**Direction Départementale
des Territoires
et de la Mer**

Objet : Drainage en zone humide au lieu-dit « la Rivière au Gendron » à NOYAL sur VILAINE

P. J. : - Arrêté Préfectoral de Mise en Demeure
- Plan ortho-photo

Commune de BRECE
lieu-dit « la Rivière au Gendron »

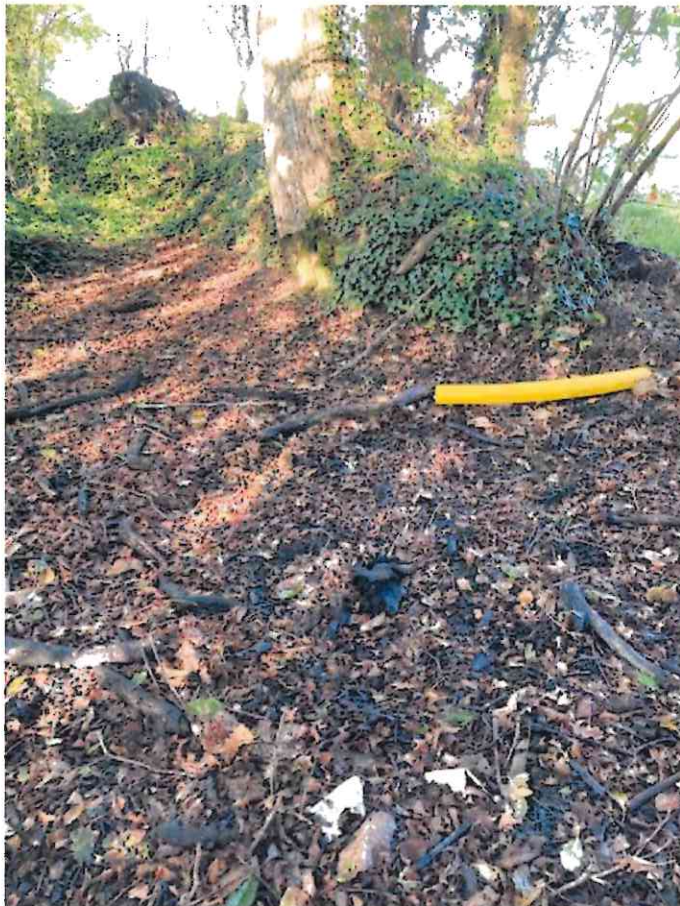
Fossé drainant en limite Est de la parcelle N° 1395. Il devra être rebouché sur 134 ml.

La mare a été asséchée par la mise en place d'un drain agricole. Le drain devra être retiré sur une longueur minimale de 10 mètres de façon à ce que la mare retrouve sa fonctionnalité d'abri potentiel de batraciens.
